**Oggetto: [ID\_8238] Riscontro richiesta integrazioni Ministero della Cultura SS PNRR nota prot. n. 2050 del 01/08/2022 – Procedimento di Valutazione di Impatto Ambientale ai sensi dell'art.23 del D.Lgs.152/2006 relativa al progetto per la realizzazione di un impianto agrivoltaico avanzato di potenza nominale pari a 30 MWp, denominato "Mineo", sito nel Comune di Mineo (CT) in località "Borgo Pietro Lupo". Proponente: Energia Pulita Italiana 2 Srl.**

**A) Ministero della Cultura – SS PNRR: protocollo n. 2250-P del 01-08-2022**

FIGURA 2 - SEZIONE E FOTOINSERIMENTO GESTIONE INTERFERENZA CON FONTANA ABBEVERATORIO - ELABORATO MINEO-IAT28

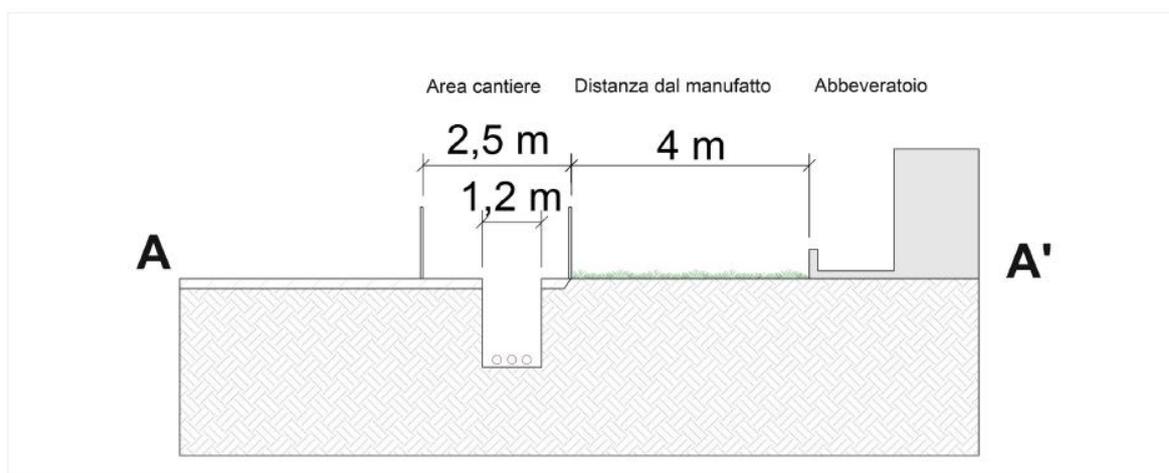
Approfondimento concernente l'interferenza del passaggio del cavidotto con il bene isolato individuato nel PPT della provincia di Catania – art. 17 N.T.A., in località Borgo Pietro Lupo, Fontana – abbeveratoio, scheda n. 1110, architettura produttiva – rilevanza alta che chiarisca la modalità di esecuzione della trincea per la posa del cavidotto per non interferire con il sopracitato bene.

Il cavidotto lungo il suo percorso è prossimo a diversi beni isolati ma non interferisce direttamente con nessuno di essi; quello più prossimo ad esso è:

Il bene isolato è posto a bordo strada, ad una distanza dal ciglio di oltre 4 m. L'intervento di posa del cavidotto insisterà sulla SP179 e riguarderà solo metà carreggiata; si tratta di uno scavo a cielo aperto con profondità massima di 1,50 m che non interferirà in alcun modo con il bene isolato presente. Ad ogni modo si adotteranno tutti gli accorgimenti necessari al fine di evitare qualsiasi interferenza, anche indiretta col bene; ad esempio, il materiale asportato temporaneamente dallo scavo sarà accatastato lontano dalla fontana in modo da evitare danneggiamenti alla struttura.

FIGURA 4 - FOTOSIMULAZIONE 11 DEL BENE ISOLATO CASE CEPPONE VERSO L'IMPIANTO

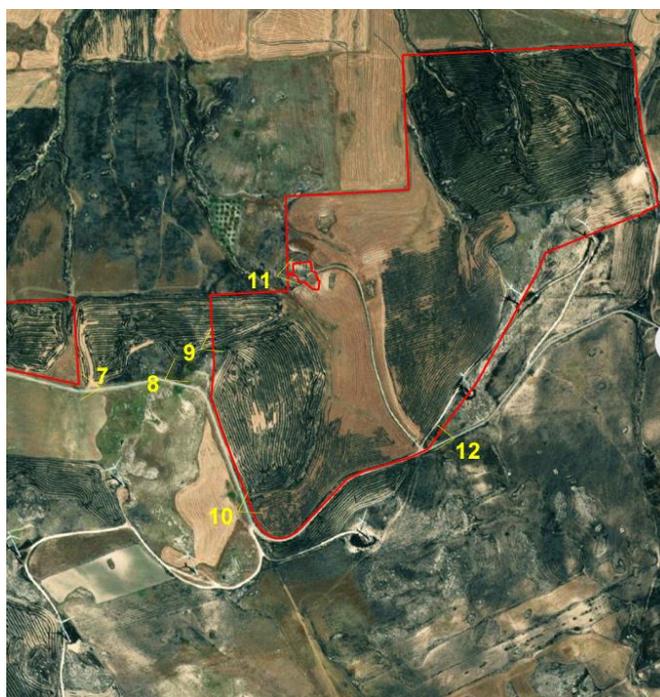
Approfondimento che chiarisca l'interferenza col bene isolato individuato nel PPT della provincia di Catania – art. 17 N.T.A., Casa Ceppone, complesso architettonico – architettura produttiva, scheda n. 1115, che appare intercluso all'interno dell'area dell'impianto agrivoltaico.

Il bene isolato, individuato nel PPT della Provincia di Catania alla scheda n. 1115, Casa Ceppone, non è intercluso nell'area di progetto e non fa neppure parte della stessa, se ne dà evidenza nei seguenti elaborati:

Inoltre, si rappresenta che, il bene isolato Case Ceppone non è intercluso, in quanto è prevista la salvaguardia delle viabilità rurale esistente che si innesta sulla SP162 (vedi stralcio sottostante).

Pertanto, si esclude qualsiasi interferenza con il bene isolato, come dimostrato anche dalle fotosimulazioni seguenti.

FIGURA 7 - VISTA NR. 7 DIREZIONE OVEST SULLA SP162

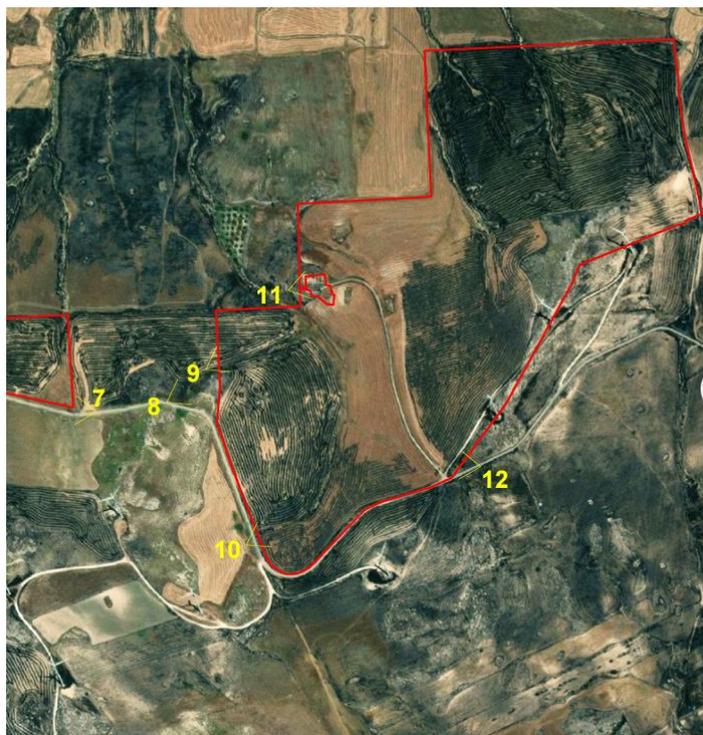
Approfondimento che chiarisca il rapporto tra la SP162, individuata in questo tratto come percorso panoramico dal PPT della provincia di Catania e tutelato ai sensi dell'art. 134 lett. C) del d.Lgs. 42/2004, che lambisce e attraversa le aree interessate dalla realizzazione del campo agrofotovoltaico in argomento, e la modifica della percezione dei quadri paesaggistici, del "Paesaggio Agrario" costituito dalle trame agricole e dai manufatti rurali.

Nella tavola "visibilità e percorsi panoramici" allegata al Piano Paesaggistico della provincia di Catania, questo viene indicato come tratto panoramico di elevato valore; l'area di progetto est ed anche il lotto Ovest confinano in parte con lo stesso. Da questi punti l'impianto, a causa della morfologia collinare dell'area e data la sua collocazione ad una quota più bassa rispetto alla strada, sarebbe visibile nonostante la previsione di una fascia arborea perimetrale in doppio filare che sicuramente aiuterà a mitigare l'impatto visivo. Questo viene dimostrato anche dalla fotosimulazioni che sono state effettuate in corrispondenza di due punti su questo tratto, come mostrato di seguito.

Si specifica inoltre che, in corrispondenza del tratto panoramico, in direzione Est-Ovest, l'impianto si trova ad una distanza di oltre 300 m a Nord e, a fungere da filtro, s'interpone la vasta area di oltre 5 ha adibita al mantenimento dell'attuale uso seminativo a grano e una fascia di mitigazione di 10 m costituita da un doppio filare di olivi. In linea generale tutti i tratti panoramici individuati nell'ambito posseggono di per sé un alto valore paesaggistico, e pertanto vanno tutelati, salvaguardati e valorizzati; questi però vanno suddivisi in funzione dei flussi viari che li interessano. Se da un lato, infatti, si considera la viabilità più frequentata, costituita dalle strade statali e provinciali, le quali, limitatamente ai tratti panoramici individuati, sono considerate di importanza rilevante in quanto posseggono una dimensione di traffico più considerevole, dall'altra parte si considerano le strade poco trafficate di alto valore paesaggistico, ma la cui rilevanza è limitata alla fruizione di una porzione limitata di osservatori. La SP162 appartiene a questa categoria.

FIGURA 12 - INQUADRAMENTO DELL'AREA VASTA PER L'ANALISI DEL CUMULO VISIVO

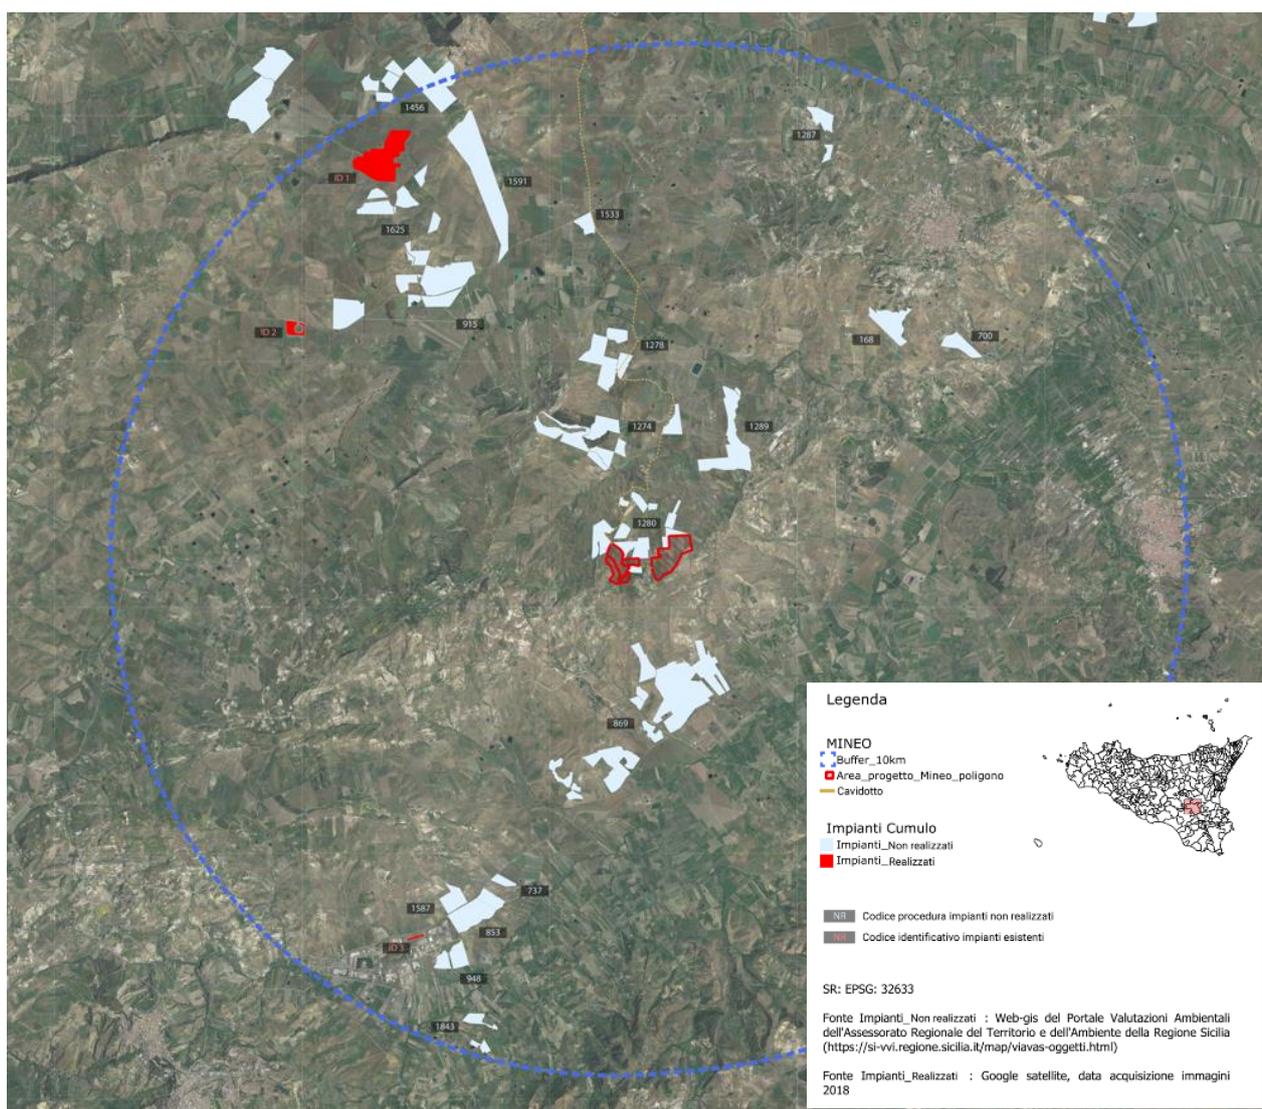
Analisi degli impatti cumulativi con rappresentazione dei luoghi *ante* e *post operam* (foto e fotoinserimenti) includendo nelle viste anche eventuali altri impianti di altre società esistenti/autorizzati/in iter autorizzativo per stimare l'impatto cumulativo dal punto di vista visivo.

Cartografia che rappresenti l'estensione reale e la localizzazione degli impianti di altre società autorizzati e in iter regionale o nazionale.

L'indagine del cumulo cartografico parte da una ricognizione territoriale circoscritta a 10 km di raggio dall'area di impianto. L'inquadramento del cumulo cartografico (presente nella tavola di analisi del cumulo, codice elaborato MINEO-IAT27, di cui si riporta uno stralcio di seguito) mostra gli impianti esistenti, approvati o in fase di autorizzazione presenti nell'intorno dell'area di progetto.

Si attestano 3 impianti fotovoltaici realizzati e 18 in fase di autorizzazione o autorizzati. La seguente tabella riporta i dati relativi agli impianti in fase di autorizzazione presenti nell'area vasta.
